PRODUCT - INFORMATION # 6 / 2013

Serie HL50: possibilità di pulizia migliorata

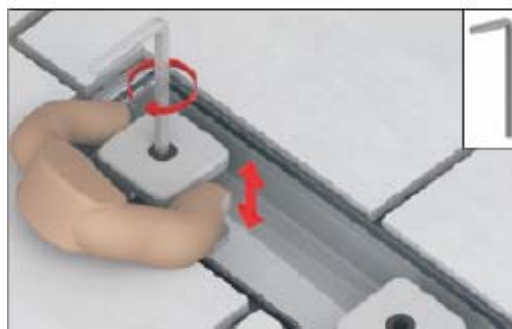
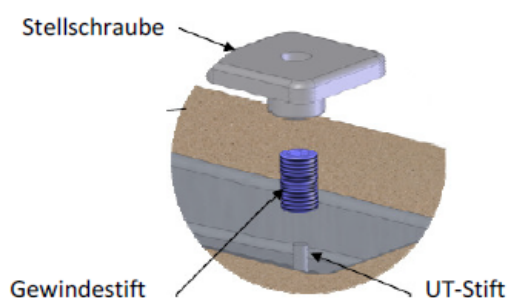
Uno dei vantaggi della canalina doccia HL50 è la velocità di modificare l'altezza della copertura grazie al sistema brevettato di viti.

In futuro questa soluzione sarà migliorata.

Questa modifica consente di variare l'altezza della copertura mediante l'uso di un nuovo sistema a vite.

Fino ad ora per effettuare la pulizia era necessario svitare le viti, pulire e riavvitare le viti ricontrollando con bolla la posizione orizzontale della copertura.

Adesso tutto questo procedimento sarà fatto una sola volta cioè alla prima installazione.

Dopo che è stata fissata l'altezza delle viti in modo definitivo, per pulire si possono estrarre le stesse senza aver modificato l'altezza precedentemente stabilita e provvedere alla pulizia, così facendo si semplifica l'installazione e la pulizia.

Novità :

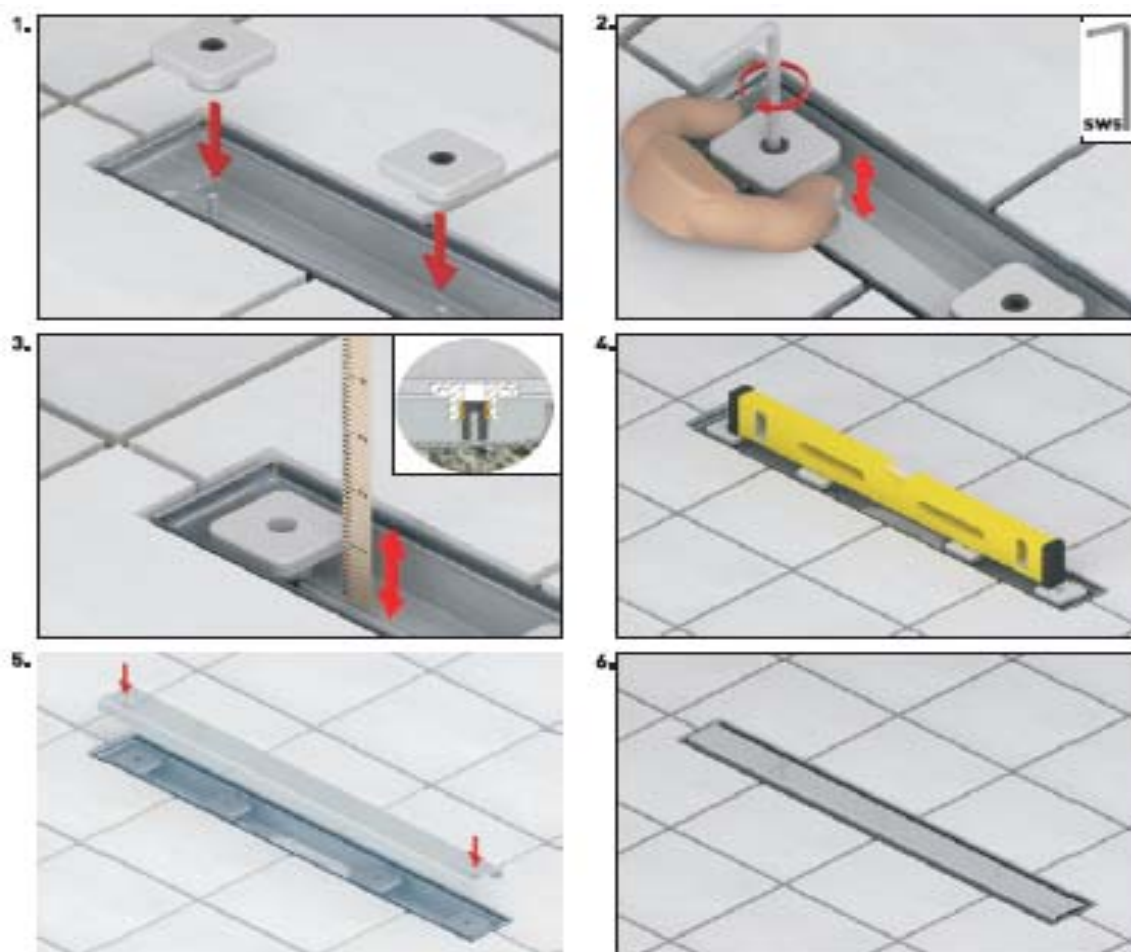
1. Le vecchie viti filettate(M8) sono sostituite da bulloni sottili senza filettatura (UT-bulloni, d 4 mm).

2. Un ulteriore manicotto di plastica filettata (M10) garantisce la regolazione in altezza grazie ad una vite progettata appositamente.

→ **Residui (capelli) non rimangono più nelle filettature.**

→ **L'altezza è regolata da una chiave a brugola (inclusa nel pacchetto).**
